Merknader til planframlegg.

Me viser til brev datert 25.2.2016, Kunngjering av offentleg ettersyn av reguleringsplan for Vesleheimen, gbnr 137/63 m.fl.

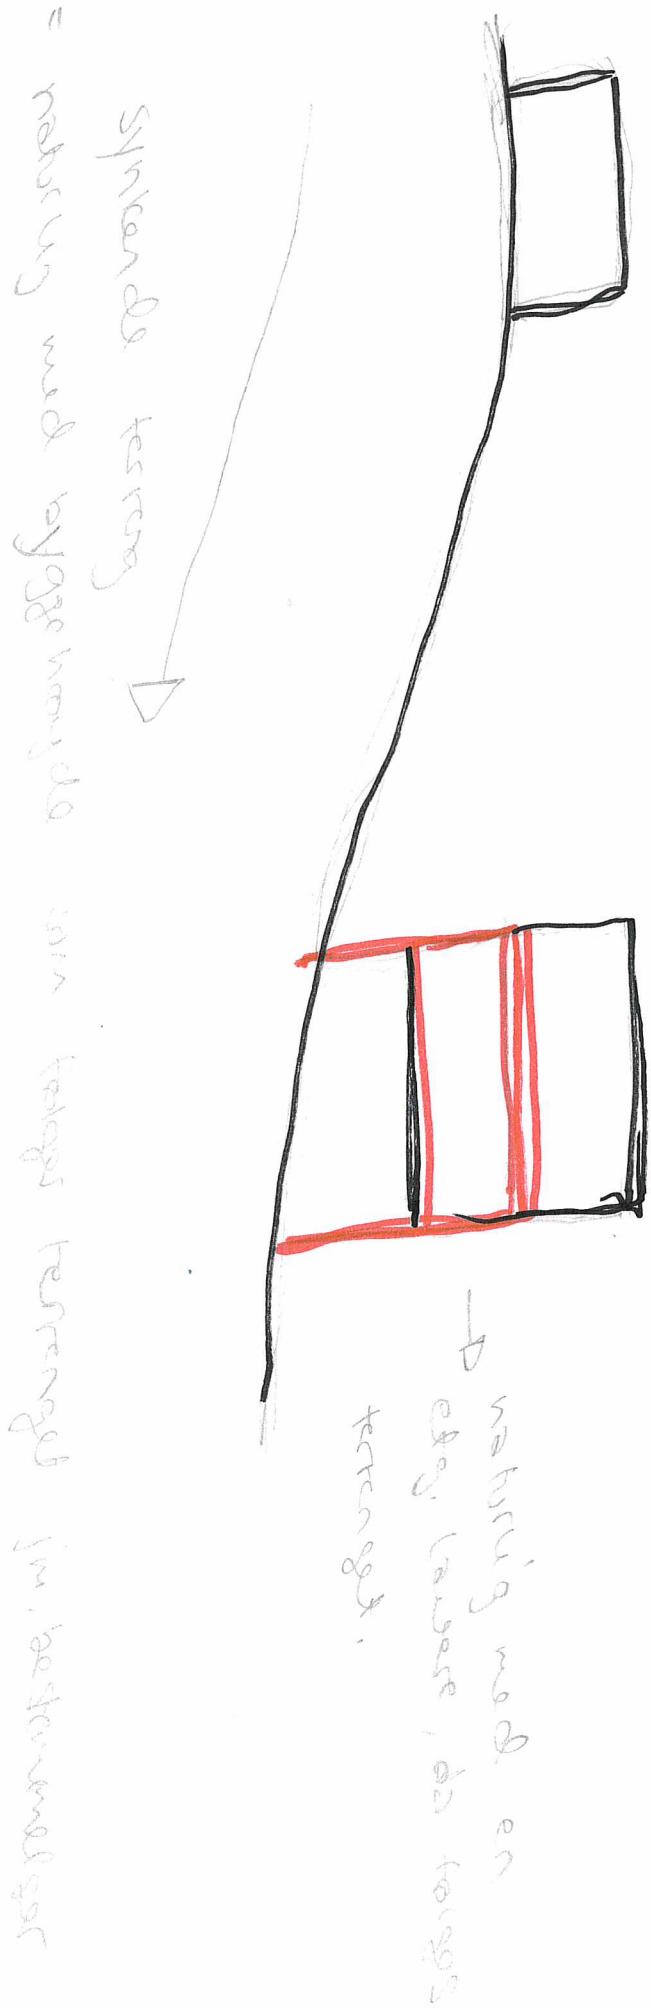
I reguleringsføreseggnene står det i 4.2.1 at BBB1 skal maksimalt vera k+53, medan det naturlege ville vera å halda seg maksimalt på same nivå som eksisterande nabobygg, BFS1, altså maksimalt k+51.

Både BBB2 og BBB3 må nedtrappast i forhold til eksisterande bygg med maks byggehøgde på k+48 for BBB3 og k+47 for BBB2.

Me ber også om at byggegrensa for BBB2 (den stipla linja i plankartet) vert trekt ned mot vest, slik at den går frå vestsida av planlagd parkering (sjå vedlagt skisse nr. 2). Elles er det fare for at bygget vert sett for nær vår grense. Dersom det her vert snakk om betraktleig lågare bygg (noko me går ut frå vert resultatet etter høyringar) kan dette punktet verta overflødig.
